Verslag huishoudelijke elektrische installatie op laagspanning en zeer lage spanning

Referentie: **006-20261027-05**	Datum controle: **27/10/2026**
Keurder: **006**

Eigenaar:	**Carine Vercammen**	EAN-code:	**Onbekend**
Adres installatie:	**Vogelzangstraat 8, 2560 - Nijlen**	Nummer teller(s):	**Onbekend**
		Distributienetbeheerder installatie:	**Fluvius**

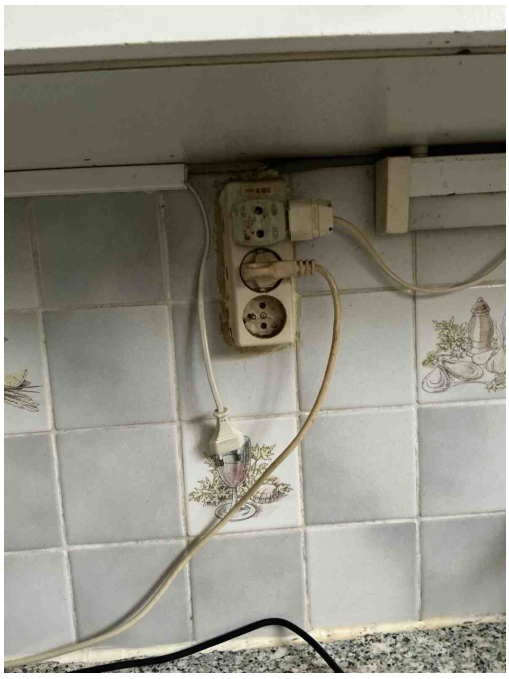
Inbreuk(en):

B17 - De voedingsspanning is niet op elk bord vermeld (Boek 1: 3.1.3.3).
Opmerking: O.a. bord1 en bord2

B02 - Het elektrisch verdeelbord is onvoldoende bereikbaar (Boek 1: 5.3.5.1).
Opmerking: O.a. bord1 en bord2

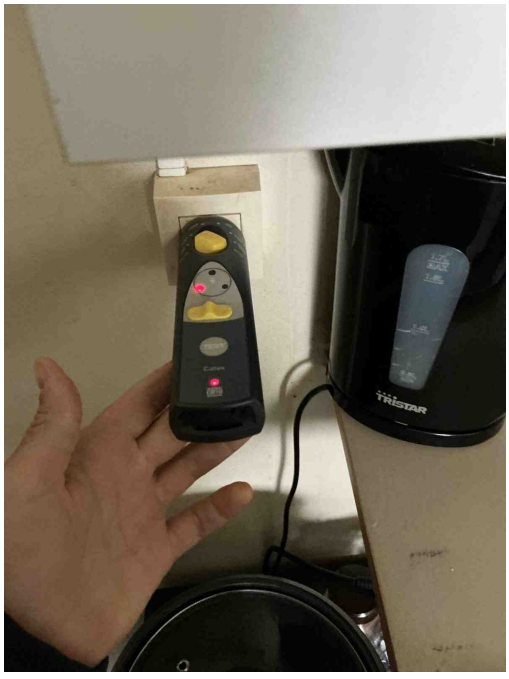
A16 - Er is geen continuïteit van de beschermingsgeleider van de contactdoos (Boek 1: 5.4.3.4).
Opmerking: O.a. keuken, kelder

T11 - De contactdozen waarvan de toegekende stroomsterkte maximaal 16A en de toegekende spanning maximaal 250V bedraagt en niet bedoeld zijn voor de voeding van een of meerdere verbruikstoestellen voor een specifiek doel en niet geplaatst zijn in of op schakel- en verdeelborden, beschikken niet of IPXX-D (incl. gemeenschappelijke delen residentieel geheel) (Boek 1: 4.2.2.3/5.3.5.2).
Opmerking: O.a. kelder, woonkamer

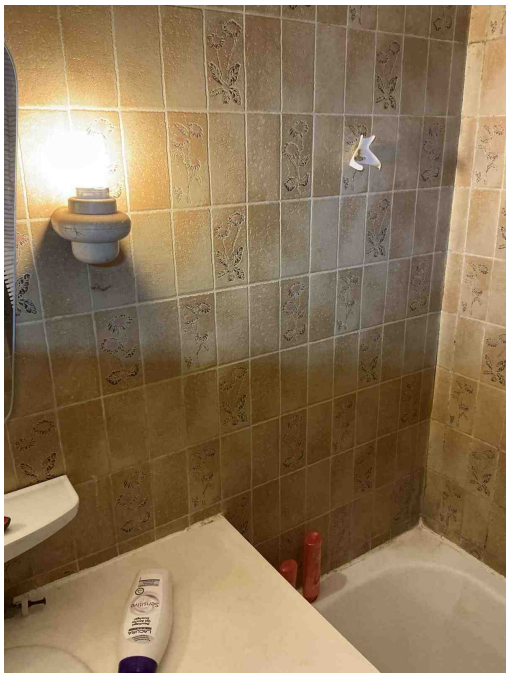
T11 - De contactdozen waarvan de toegekende stroomsterkte maximaal 16A en de toegekende spanning maximaal 250V bedraagt en niet bedoeld zijn voor de voeding van een of meerdere verbruikstoestellen voor een specifiek doel en niet geplaatst zijn in of op schakel- en verdeelborden, beschikken niet of IPXX-D (incl. gemeenschappelijke delen residentieel geheel) (Boek 1: 4.2.2.3/5.3.5.2).
Opmerking: O.a. kelder, woonkamer

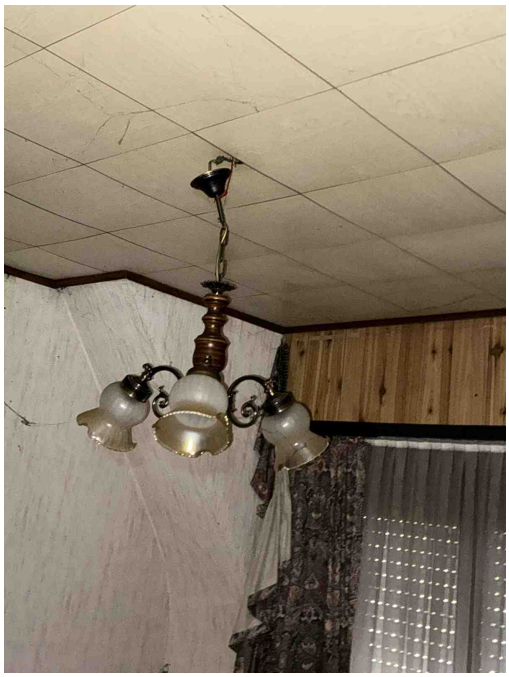
T24 - Het gebruik van elektrische machines of toestellen van klasse 0 en 0I is verboden. (Boek 1, Onderafdeling 4.2.4.3)
Opmerking: O.a. slaapkamer 2
